深圳市捷永通科技有限公司

TYPE NO.		TITLE:	
型号: JY16271105-217A		名称: 半圆铜柱	
APPD.		DWG. NO.:	
核准:		图号: DW229-0	
CHKD.		SCALE: FULL	
审核:		比例: 1/1	
DR.		UNIT: mm[inch]	
设计: 易立锋		REV.: Rb	
MAT'L		W.T.	
材质: H59		重量:	
>120		ANGLE	
±0.50		±1°	
>30~120			
±0.30			
>6~30			
±0.20			
0~6			
±0.10

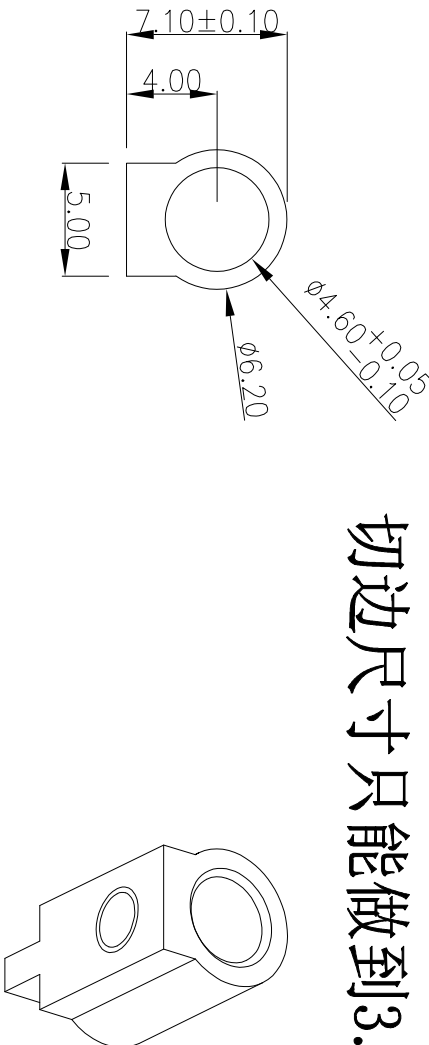
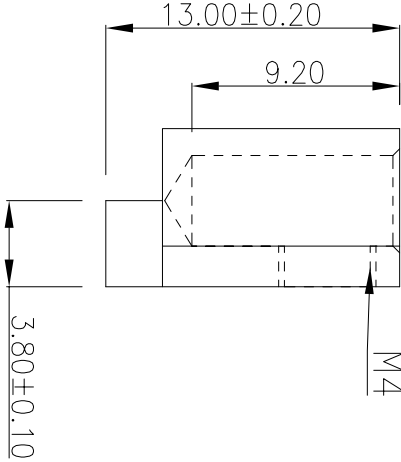
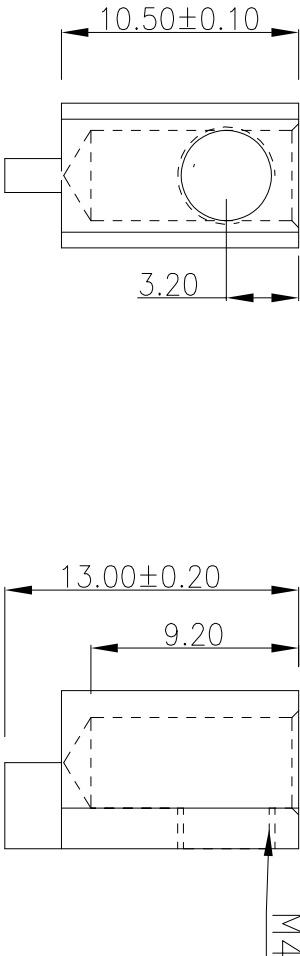
切边尺寸只能做到3.5
